# E6 Roterud–Storhove

Svar på NVEs innsigelse knyttet til skred og vassdragsinngrep

Oppdragsnummer:	5195019
Oppdragsnavn:	E6 Roterud–Storhove
Dokumentnummer:	NOTA-geo-013
Dokumentnavn:	Svar på NVEs innsigelse knyttet til skred og vassdragsinngrep

Figur 2; Planlagt trasé fra innsynsmodell

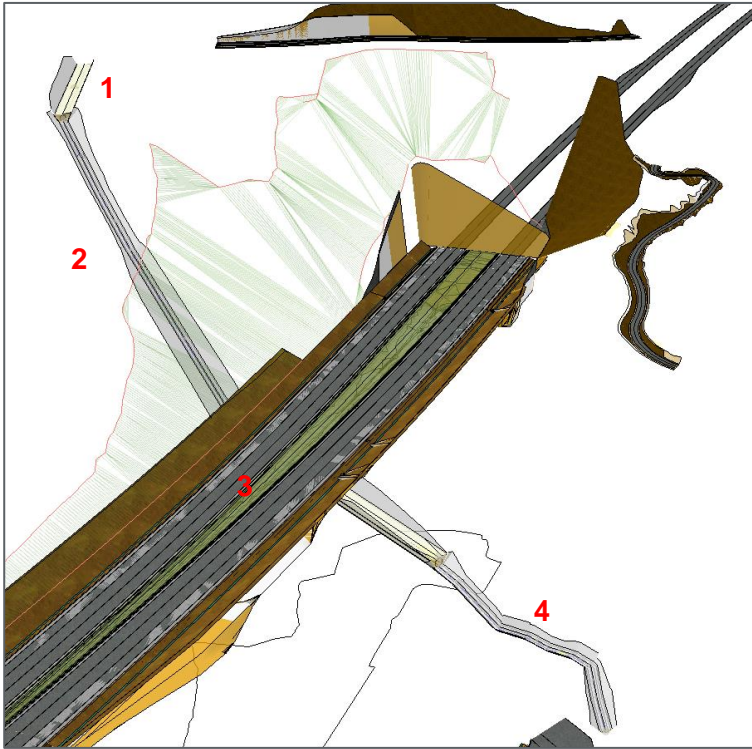
«Sannsynlighet for at steinsprang, snøskred og jordskred fra sideterreng skal kunne treffe ny E6 er vurdert innenfor kravene som er angitt i håndbok N200 Vegbygging, og ikke i forhold til sikkerhetskrav gitt i byggeteknisk forskrift for byggetiltak etter pbl § 28-1. Det er vurdert at jord- og flomskred kan nå ny E6 og at det er behov for tiltak i tilknytning til vassdrag og Fv. NVE anbefaler at dette ivaretas gjennom konkrete tiltak, og det er naturlig at det tas videre i vannhåndteringsplanen. Det er i vurderingene også lagt inn forutsetninger om utforming av søndre tunellport for å unngå snøskred. Etter det NVE kan se, omfatter ikke aktsomhetsområder for skred (NVEs kartkatalog) veldig mange områder med eksisterende bebyggelse nedstrøms ny E6, og det ligger ikke inne areal som åpner for nye byggetiltak uten byggesøknad i det området som er regulert. Alle aktsomhetsområder for skred er vist som hensynssoner (H310) der det er relevant. NVE er tilfreds med at skredfaren fremstilles på denne måten for LNFR- og vegareal i planen. Bebygd areal som omfattes av aktsomhetsområder for eksempel ved søndre tunellport er tatt ut av planen. Oppstrøms ved tunellpåslag i sør derimot, dekkes store areal av LNFR og LL1/LL2 med terrenginngrep, samtidig som arealet omfattes av aktsomhetsområder for jord og flomskred og flom. Skredfaren er ikke utredet og tiltak på LL1 er ikke utredet og vurdert med tanke på skredfare mot bebyggelse. Bebyggelse nedenfor/ved siden av (utenfor planområde) kan påvirkes negativt av tiltak i dette området. NVE fremmer innsigelse til tiltak innenfor disse områdene inntil tiltaket er utredet eller at det er tatt inn konkrete bestemmelser som hindrer negativ påvirkning (overvann, flom og skred) for tredje part. Innsigelsen må også sees i sammenheng med håndtering av Bulungbekken».

regulert areal, og det vil være viktig at både anleggs- og driftsfasen ikke øker farene eller ødelegger vassdragsinteresser. NVE fremmer innsigelse til manglende ivaretagelse av tilfredsstillende sikkerhet for eksisterende bebyggelse ved Bulungbekken i tilknytning til massive tiltak både i anleggs- og driftsfase (se innsigelse under kap. Skred)».

1. Nytt løp ned fra Hovslivegen.
2. Stikkrenne (utløpskontroll) under ny E6.
3. Åpent bekkeløp fra utløp til eksisterende bekk.

- ✓ Mindre endring av eksisterende vassdrag
- ✓ Ingen inngrep i eksisterende nedre del av Bulungsbekken
- ✓ Ingen konsekvenser for bebyggelsen i Øyresvika i driftsfasen

- ✓ Behov for midlertidig omlegging av eksisterende bekkeløp i anleggsfasen
- ✓ Krever egen trasé for flomvann fra landbruksarealer Bulung gård
- ✓ Uvisse konsekvenser for bebyggelsen i Øyresvika i anleggsperioden

Figur 3; Nytt bekkeløp mot sydøst

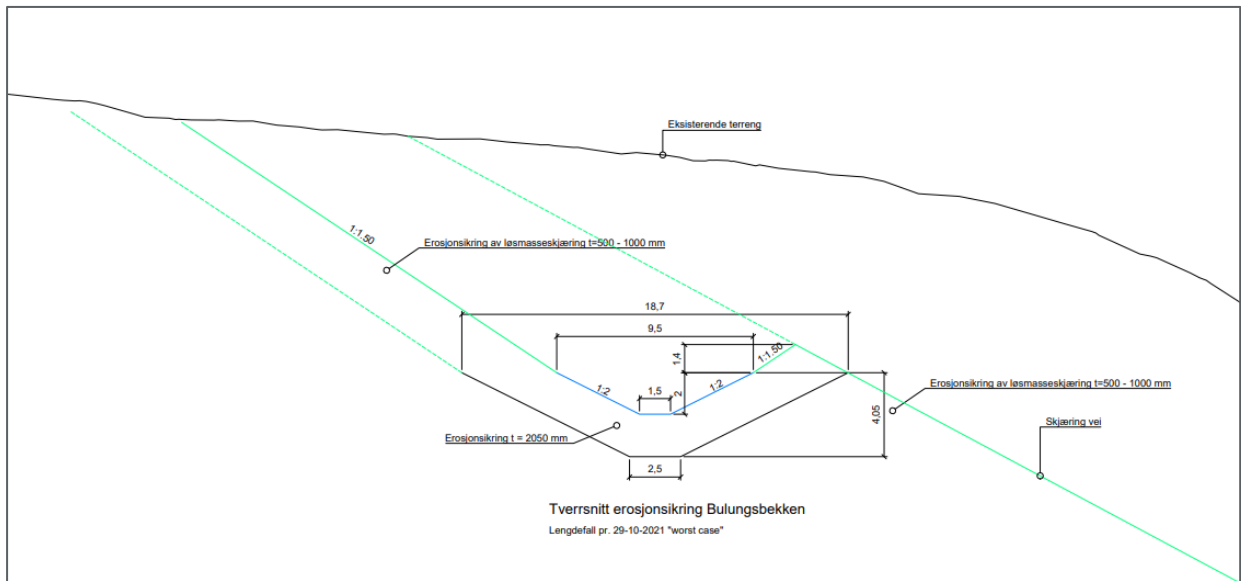
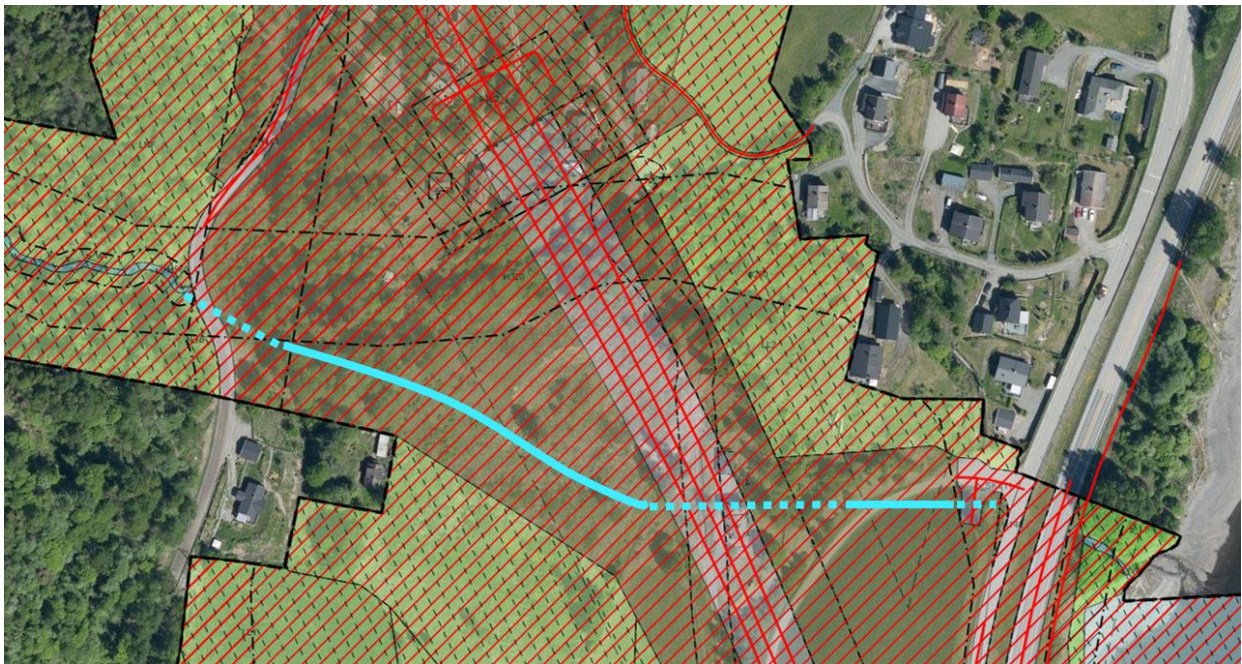
For å minimere/fjerne utfordringene som gitt i kap. 2.1.3 anbefales det at Bulungsbekken legges i ny trasé med start oppstrøms Hovslivegen for å føre optimalisert bekkeløp i sør-østlig retning.

1. Ny stikkrenne (utløpskontroll) ved Hovslivegen.
2. Åpent bekkeløp fra utløp stikkrenne Hovslivegen til innløp stikkrenne E6. (Se Figur 4 for plassering bekkeløp i ferdig terreng.
3. Stikkrenne (utløpskontroll) under ny E6.
4. Åpent bekkeløp fra utløp stikkrenne ned til innløp eksisterende stikkrenne. Eksisterende stikkrenne og utløp ved Mjøsa endres ikke.

- ✓ Det er positivt med en oppdimensjonering av stikkrenne Hovslivegen og erosjonssikring av sideterreng ved innløp.
- ✓ Tiltaket i reguleringsplanen kan med optimalisert løsning etableres uten behov for midlertidig omlegging av eksisterende bekk.
- ✓ Optimalisert løsning gir et mindre omfang av inngrep i løsmasser mellom Hovslivegen og ny E6.
- ✓ Optimalisert løsning minimerer/fjerner konsekvenser for bebyggelsen i Øyresvika i anleggsperioden
- ✓ Optimalisert løsning bedrer tilgjengelig for drift og vedlikehold i driftsfasen, via Hovslivegen
- ✓ Optimalisert løsning gir et større areal for tunnelrigg/anleggsgjennomføring
- ✓ Optimalisert løsning ivaretar avrenning fra landbruksarealer Bulung gård

- ✓ Fortsatt bratt ned fra Hovslivegen

Figur 7: Utklipp av stabilitetsberegning utført for nærliggende E6 skjæring

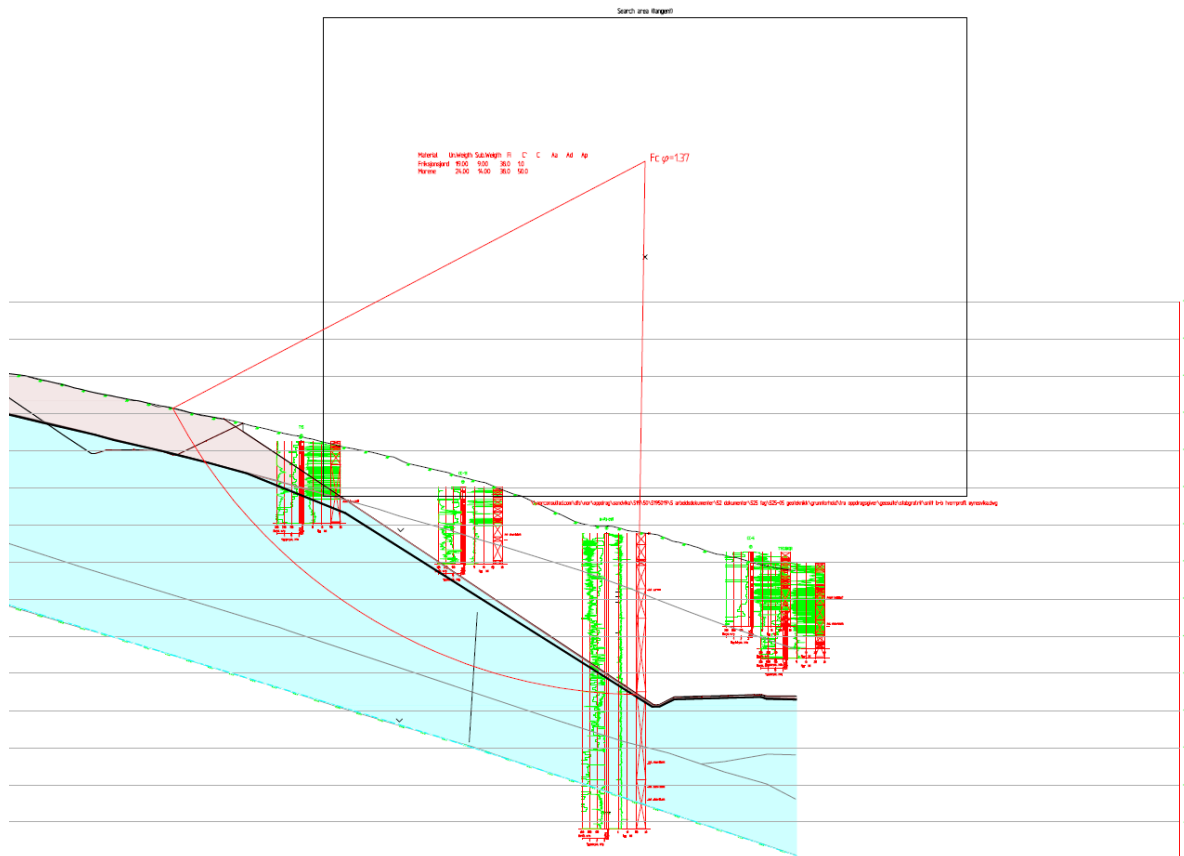
Lokalstabiliteten er beregnet for skjæringer til ny E6 og er vurdert å være innenfor myndighetskrav. Disse skjæringene er dypere enn de planlagte skjæringene for Bulungsbekken (se prinsipp i figur 4) og ligger i samme homogene morene. I tillegg ligger skjæringene for ny E6 dypere under grunnvannet og har et høyere myndighetskrav på stabilitet enn Bulungsbekken grunnet de strengere kravene i vegnormalen enn i Eurokode. Dermed er stabiliteten for skråningene for nytt bekkeløp til Bulungsbekken godt ivarettatt.

Ny Bulungsbekk vil i tillegg delvis avlaste skjæringene til ny E6, hvilket har en positiv effekt på totalstabiliteten av området.
